Uw kenmerk: NL.IMRO.0505.BP191Gezhparkwest-2001
Ons kenmerk: Infra/AMI/JG/14-07-2020
Bijlagen: --
Onderwerp: Zienswijze ontwerpbestemmingsplan
Gezondheidspark West / Middenzone

Wij hebben kennisgenomen van het "ontwerpbestemmingsplan Gezondheidspark West / Middenzone". Naar aanleiding van dit ontwerpbestemmingsplan willen wij hierbij onze zienswijze kenbaar maken.

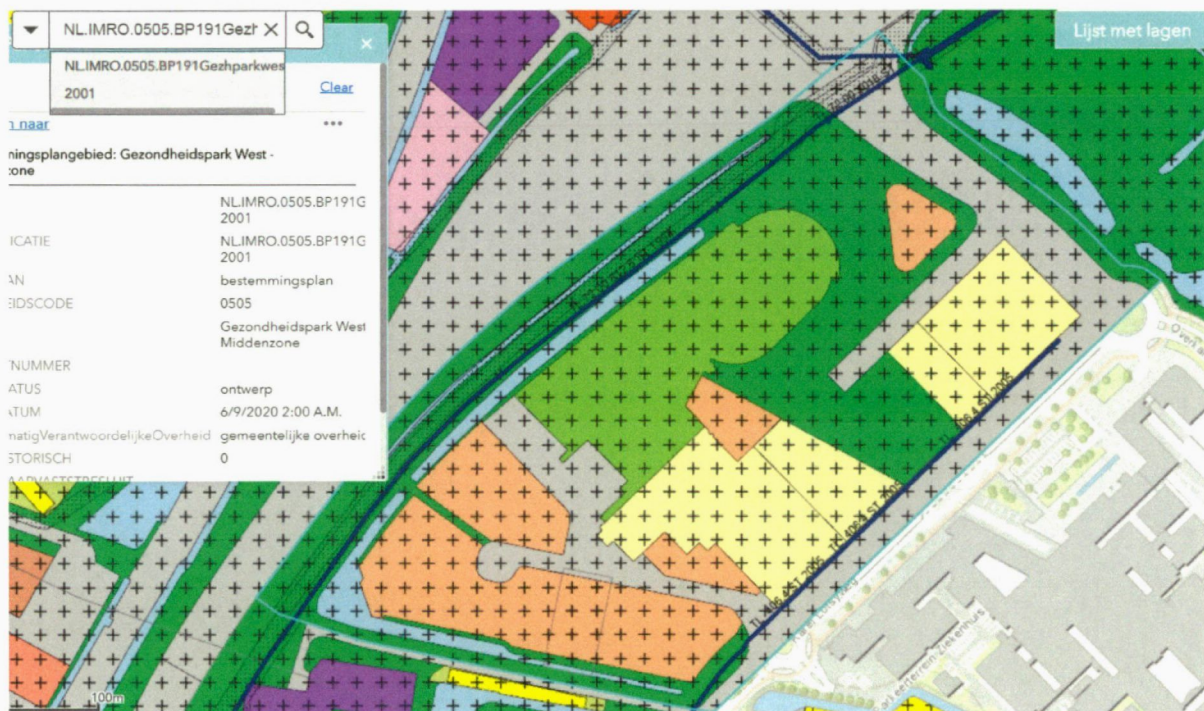
Allereerst valt het ons op dat onze noordelijke transportleiding (gedeeltelijk) is opgenomen in het plan binnen de dubbelbestemming leidingstrook. Echter in het zuidelijke deel van het plan is ook een transportleiding van ons gelegen langs de Karel Lotsyweg en deze is niet opgenomen (zie afbeelding). Gezien de vitale (transport)functie van deze leiding is dit wat ons betreft ook een planologisch relevante leiding en wij willen u dan ook dringend verzoeken deze met een dubbelbestemming – leiding water op te nemen met bijbehorende bestemmingsregels. Wij hebben de huidige leidinggegevens reeds per e-mail (21-11-2019) gedeeld met mevrouw Prins – 't Hart. Mochten deze gegevens niet compleet zijn of niet goed ontvangen zijn dan horen wij dit alsnog graag.

Buitenom het opnemen van de leiding in het bestemmingsplan, willen wij überhaupt graag de aandacht vragen voor ligging van deze zuidelijke transportleiding. Zoals nu voorzien in het plan, is er bebouwing voorzien in de buurt van de waterleiding en het is de vraag of dit niet conflicteert. Het is daarom van het grootste belang om vroegtijdig afstemming te hebben over de nadere invulling van het plan waarbij een ieders belang wordt meegenomen. Hiervoor wil ik u verzoeken contact op te nemen met onze gebiedsbeheerder, Marcel Schroot's; M.Schroot's@evides.nl; 06-53790432.
